*Estudio De Impacto Ambiental Categoría II*

*MIRADOR PANAMÁ ETAPAS 1, 3 y 4*

*Modificación*

**PROMOTOR:**  
**COROPORACIÓN MIRADOR PANAMÁ, S.A.**

**Figura N° 1- Polígono 3 EsIA aprobado vs. Polígono 3 modificado**

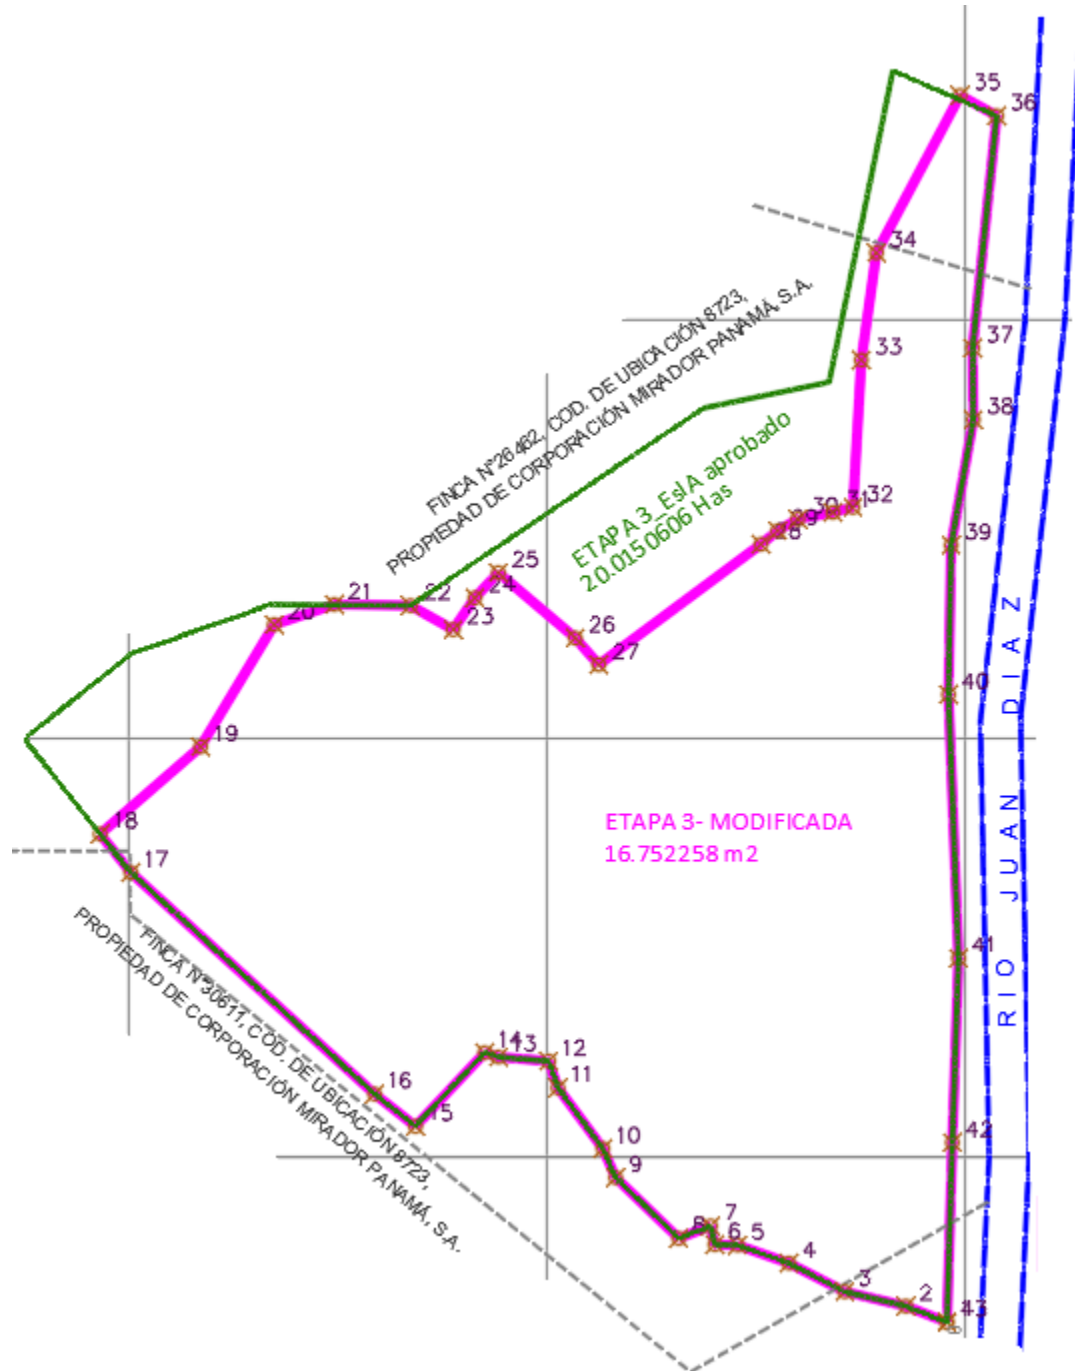
Como se mencionó el Proyecto se modifica para reducir y redefinir la huella del proyecto únicamente del polígono que corresponde a la Etapa 3, cuyas coordenadas UTM WGS84 son las que listamos a continuación:

La superficie del polígono correspondiente a la Etapa 3 del proyecto ha sido objeto de modificación y se reduce de 20 Has + 150.606 m<sup>2</sup> a 16 Has + 7,522.580 m<sup>2</sup>, computando una reducción de 03 Has +2,628.026 m<sup>2</sup> respecto a su cabida original. La superficie total de la huella ajustada del proyecto después de la modificación queda en 49 Has + 3,975.751 m<sup>2</sup>.

Cabe mencionar que la huella ajustada se mantiene dentro de los límites de la huella de proyecto aprobada en el EsIA Original, en donde el polígono de la Etapa 3 mantiene sus colindantes generales, conservando su límite al Este con el Río Juan Díaz. El cambio en la huella del proyecto se concentra en el lado NorOeste del proyecto, pero manteniendo su colindancia con el Boulevard Edmundo Esses.

<b>COORDENADAS POLÍGONO MODIFICADO ETAPA 3</b>		
<b>PUNTO</b>	<b>NORTE(M)</b>	<b>ESTE(M)</b>
1	1007901.37	668989.21
2	1007910.98	668964.63
3	1007919.58	668928.07
4	1007936.61	668894.70
5	1007947.37	668864.04
